Modulo per la presentazione delle osservazioni per i piani/programmi/progetti sottoposti a procedimenti di valutazione ambientale di competenza statale

ID: Codice procedura (ID_VIP/ID_MATTM):10844

Impianto per la produzione di energia elettrica da fonte eolica, costituito da 6 aerogeneratori della potenza complessiva di 37,2 MW, un sistema di accumulo da 25 MW e relative opere connesse in località "Rempillo" nel comune di Pitigliano (GR).

TESTO DELLE OSSERVAZIONI

ALLEGATO alle OSSERVAZIONI all' IMPIANTO EOLICO denominato REMPILLO nel COMUNE di PITIGLIANO (GR). Comp

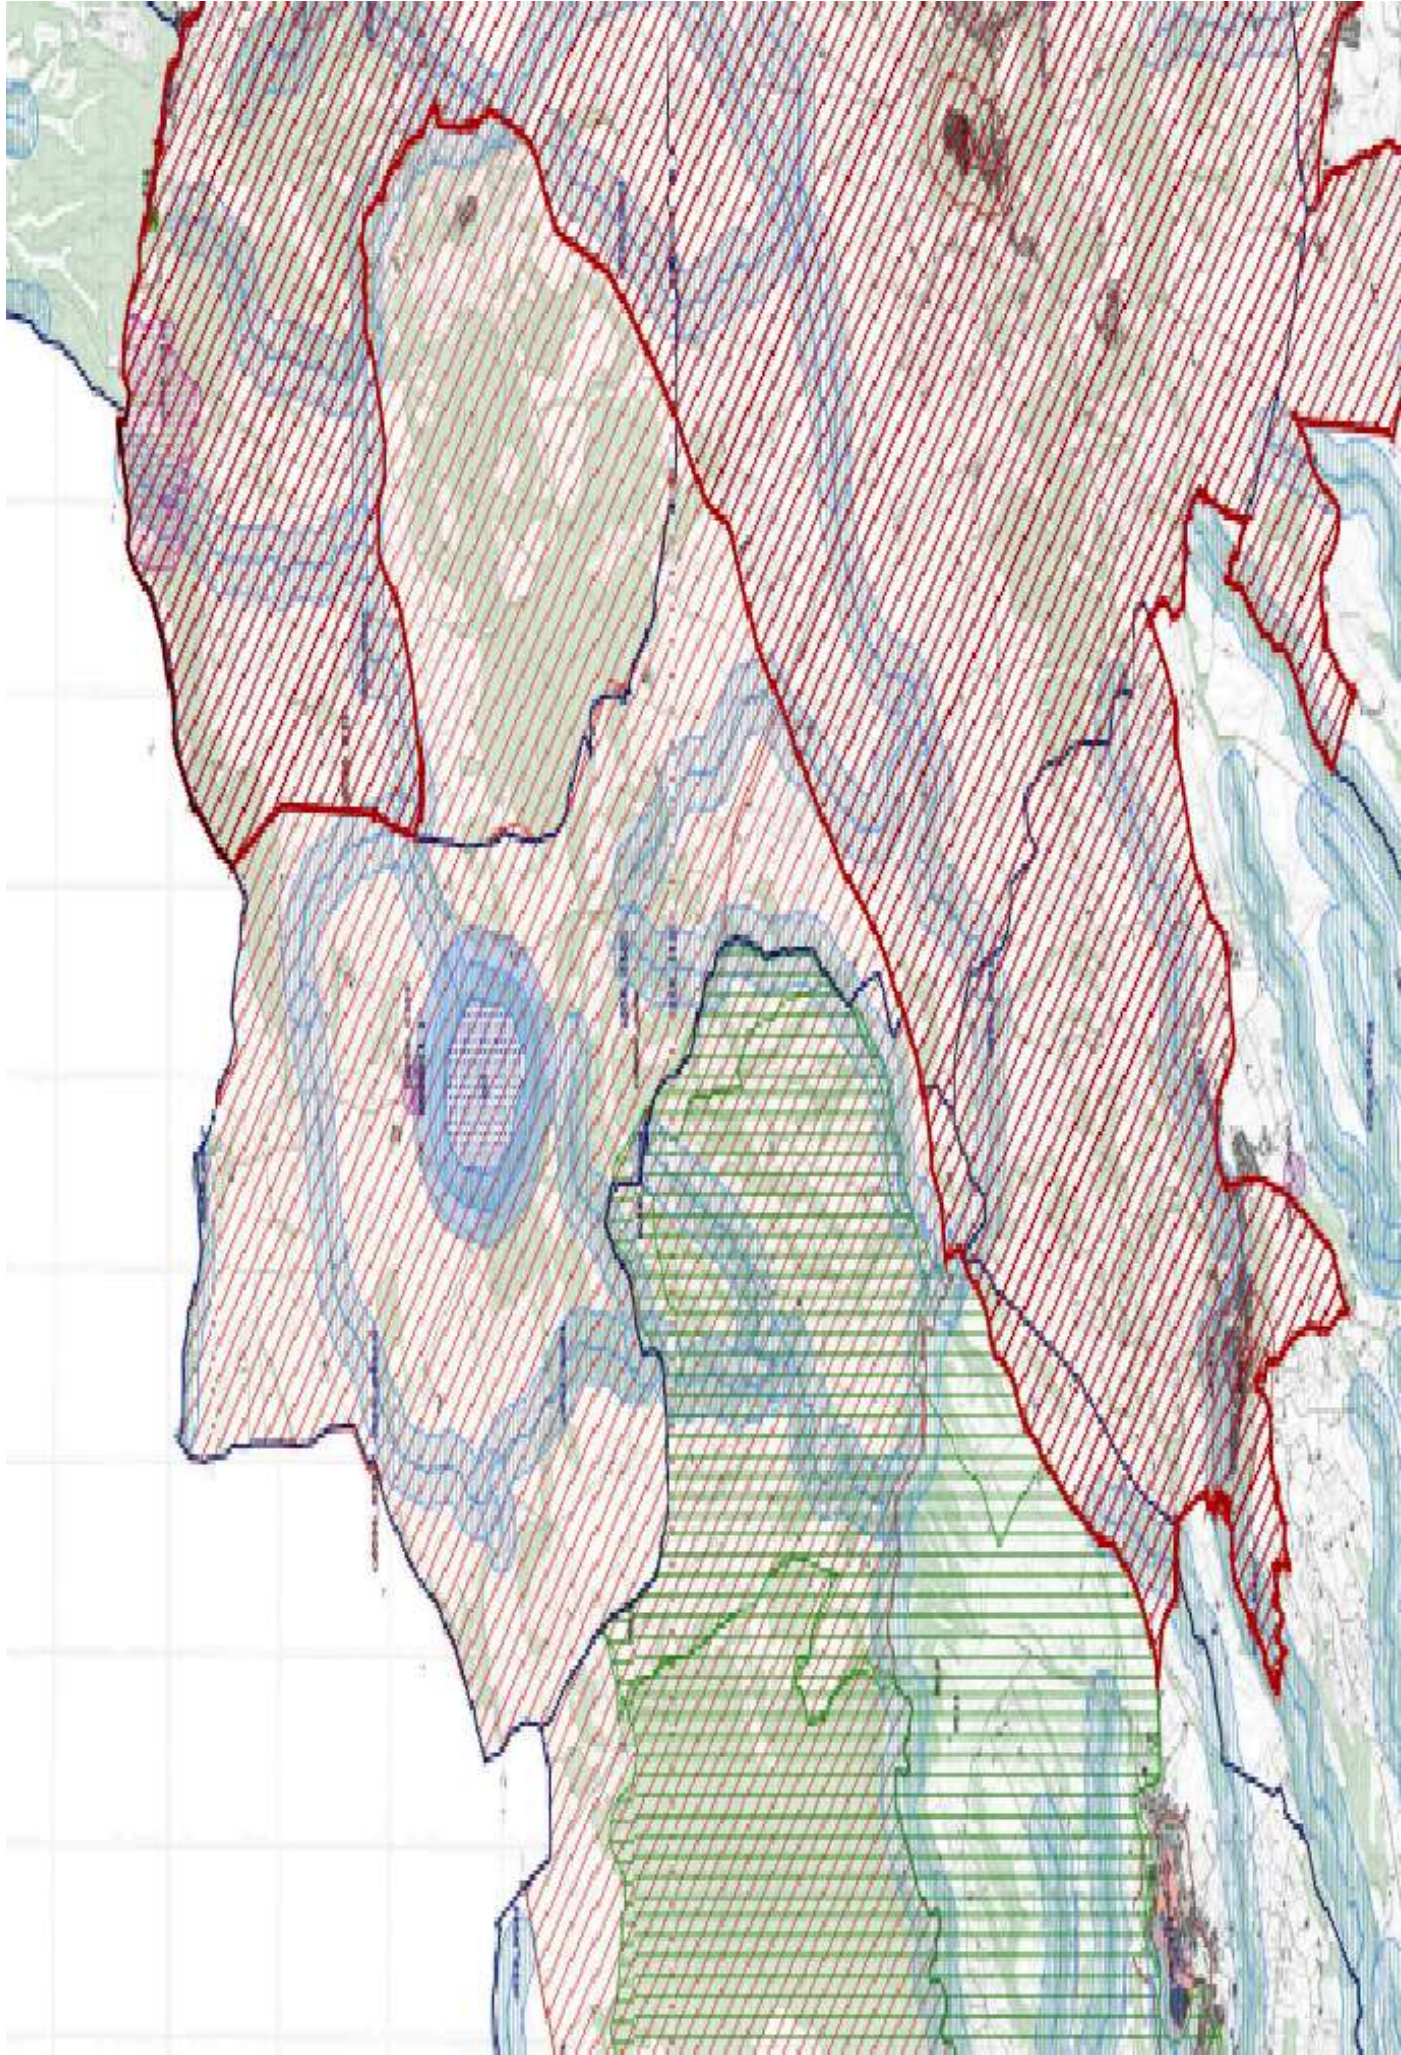
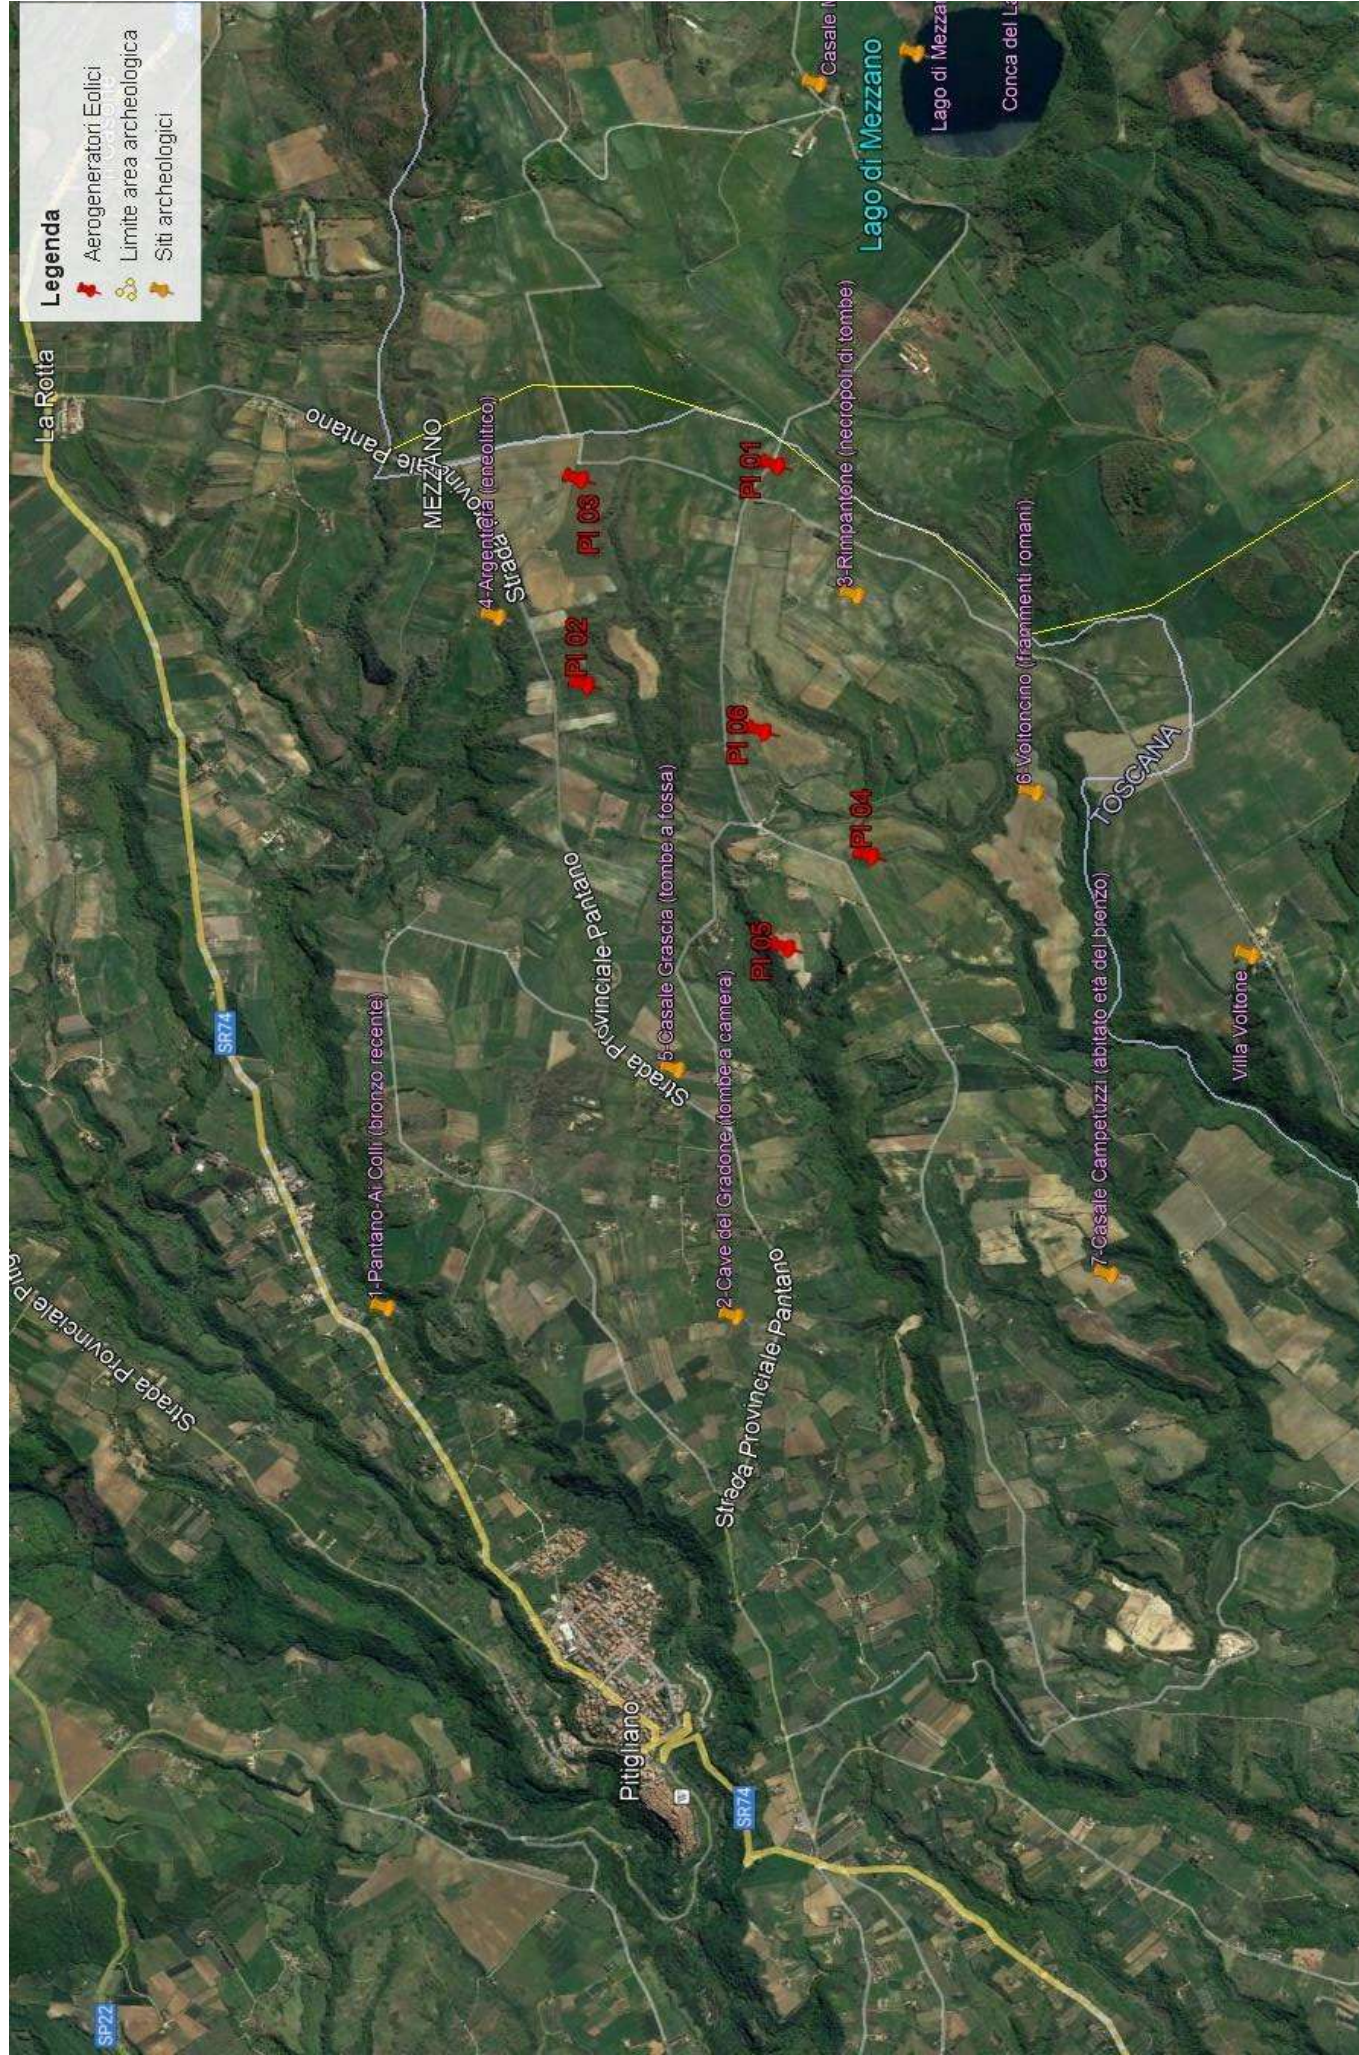
Paesaggistici; • Tavola ST1 – Risorse identitarie, sistemi e sub-sistemi territoriali e sub ambiti di paesaggio” . L’incompatibilità più pesante e più vistosa è quella che due aerogeneratori ricadono all’interno del perimetro dell’area archeologia ben documentata dalla proponente nella figura In Figura 2.3.1.1.a (estratto della suddetta Tavola QC4b) (pag 19). Si evidenzia che questa incompatibilità non si concretizzerebbe soltanto perché prevista dal PSC e dal Codice dei Beni Culturali ma anche da quanto previsto dall’art. 20 comma 8 lettera c quater del Decreto Legislativo n. 199 del 2021 e ss.mm.ii che definisce le aree non idonee all’installazione degli impianti FER.

Riservandoci di verificare l’esistenza o meno dell’area archeologica riportata nel PSC vogliamo ricordare che comunque le due “pale” P04 e P05 anche superando l’incompatibilità di non essere all’interno del perimetro di un bene culturale manterrebbero comunque la loro incompatibilità paesaggistica per i motivi ben argomentati nella nostra prima Osservazione quando abbiamo messo in evidenza come tutti e 6 gli aerogeneratori ricadendo nelle fasce
